סיור בדיקת כשירות מיגון בבתי הספר בקרית טבעון

בהמשך לביצוע סיורים בבתי הספר בקריית טבעון ב-10/9/2024, בהם נבדקו כשירות המקלטים והמרחבים המוגנים המוסדיים, הסיורים בוצעו ע"י מהנדס הנפה ערן סלמונט ורכזת ביטחון מוסדות חינוך אליה יחודה.

בית הספר תיכון אורט חטיבה עליונה

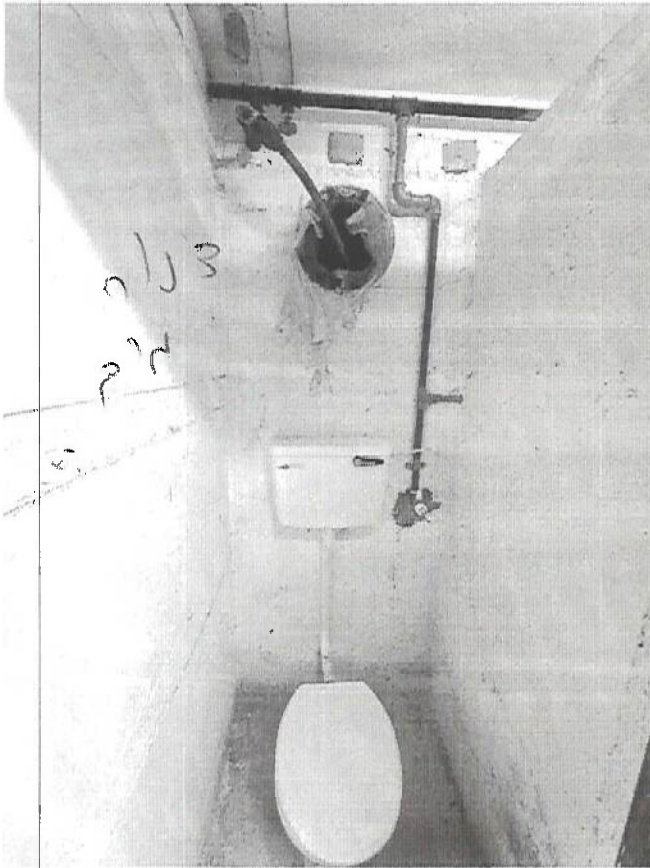
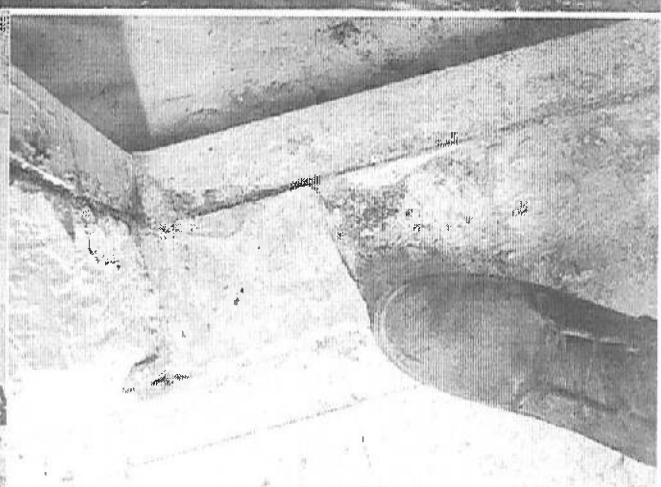
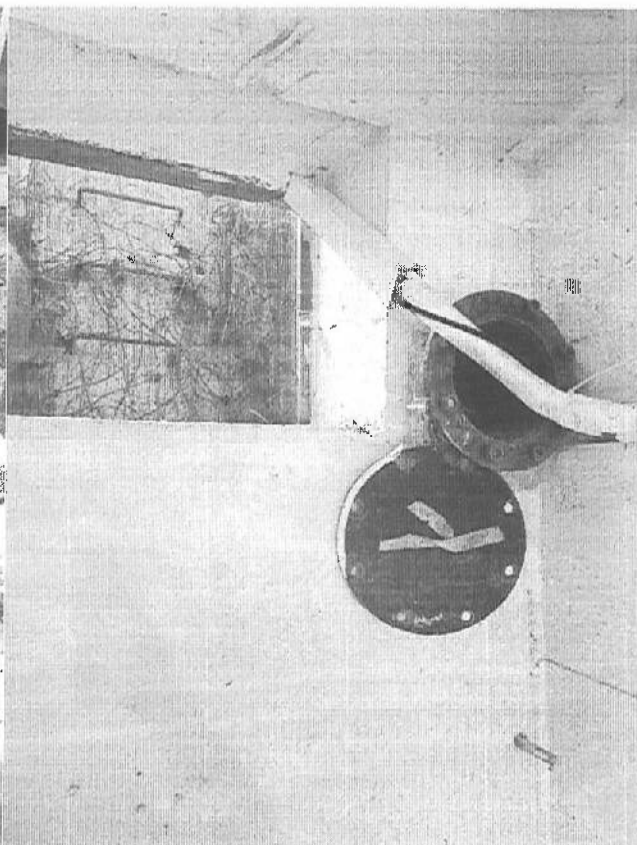
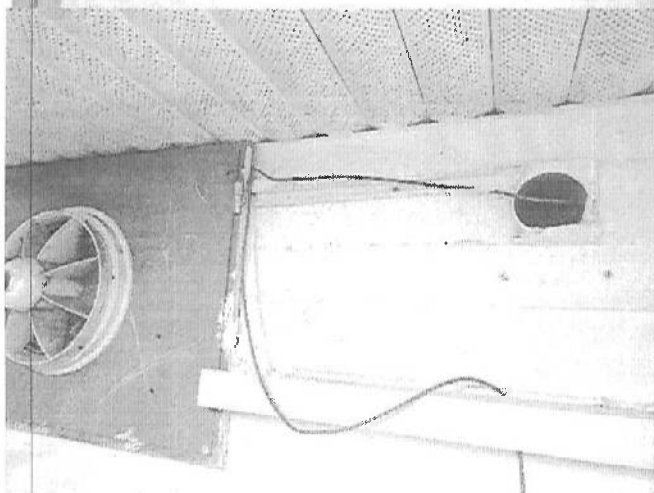
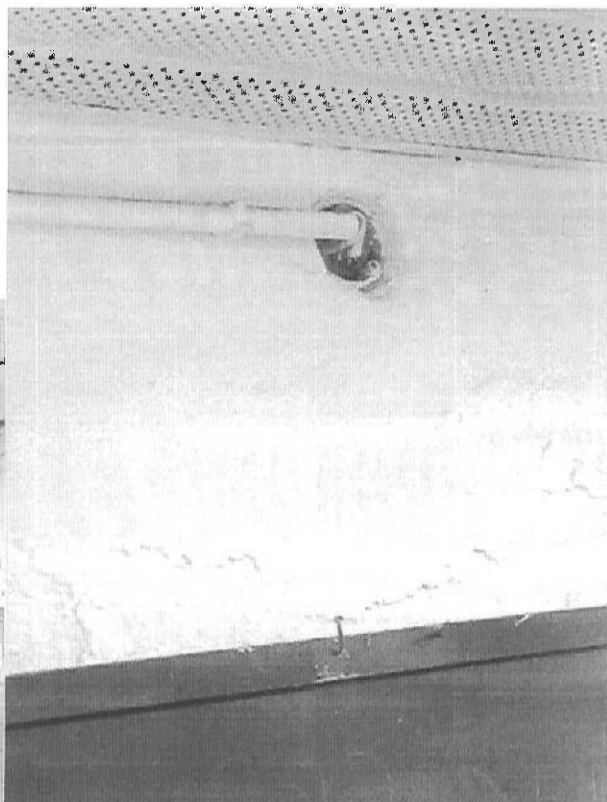
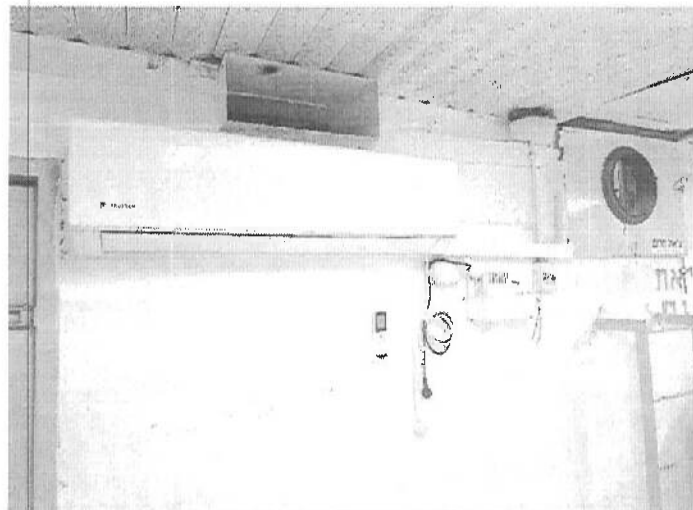
- יש להחזיר פלטות מיגון של צנרות האוורור בתוך המקלטים שהעבירו דרכם צנרת מזגנים ולהעביר את הצנרת מזגנים באופן תיקני. *אם לא*
- יש לסדר חשמל גלוי בשקעי החשמל. *אם לא*
- יש להתקין שקעי חשמל למזגן ולמשאבה. *אם לא*
- יש לתקן שירותים לא פעילים במקלט. *אם לא*
- יש לסדר ברזל שיכול לגרום למעידה של ילדים בתוך המקלט. *אם לא*
- יש לסדר מדרגות שבורות בגישה למקלט החיצוני. *אם לא*
- יש לסדר במיידני נזילה ומים עומדים בכניסה השנייה של המקלט החיצוני. *אם לא*
- יש לאטום חור קידוח שביצעו לצנרת חשמל עם חומר איטום תיקני למקלטים. *אם לא*
- יש לשים שילוט הכוונה למקלטים. *אם לא*
- יש לתקן מפתן דלת מבטון שבור. *אם לא*
- יש לשנות את השילוט "מרחב מוגן" באודיטוריום ל"מרחב הכי מוגן שיש". *אם לא*

בית הספר שקד

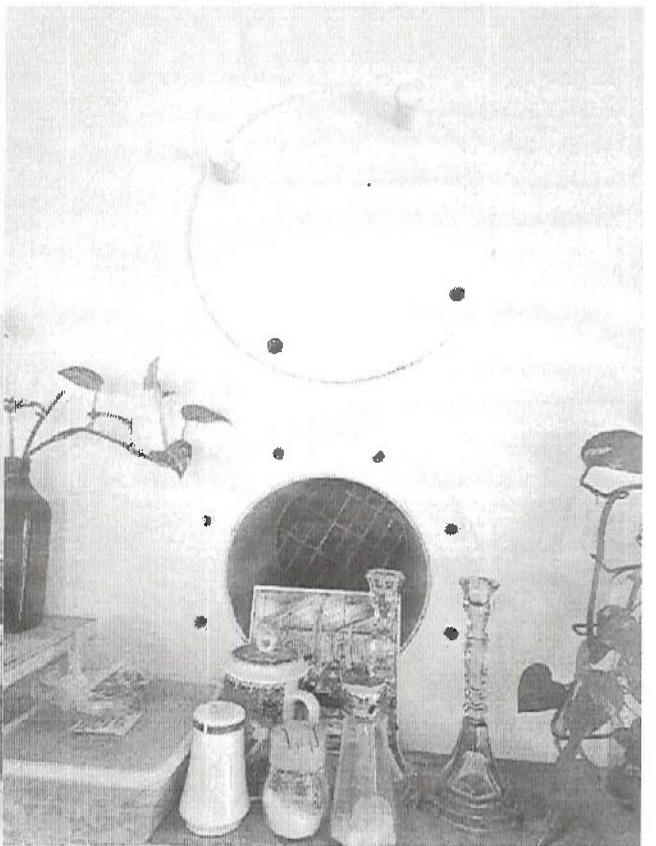
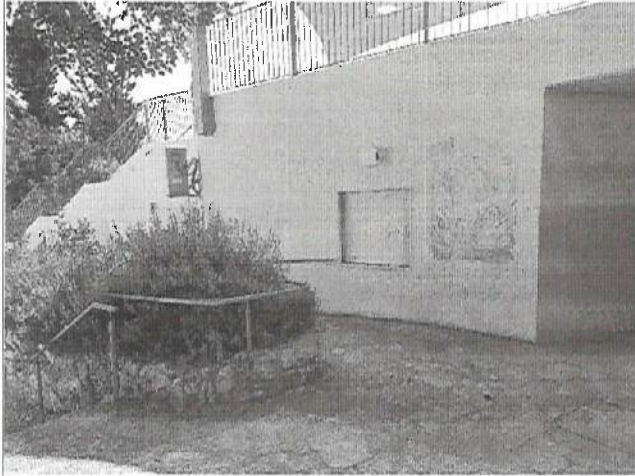
- בתרגולים שקיימו כל הילדים מגיעים בזמן ההתרעה למרחבים המוגנים.
- המרחבים המוגנים תקינים, נבנו לפני כ-20 שנה.
- יש לתקן 2 דלתות ממ"מ של חדר המורים ושל הממ"מ ממולו שלא נסגרות ולא ננעלות. *לא כן*
- יש להשלים פלטות מיגון של צנרת האוויר של המקלטים היכן שחסר וברגים היכן שחסר. *היוצא*
- יש לפרק קרמיקה, שיש וכיור חרס במטבחון שהותקן במקלט בניגוד להנחיות פיקוד העורף. *המזל*
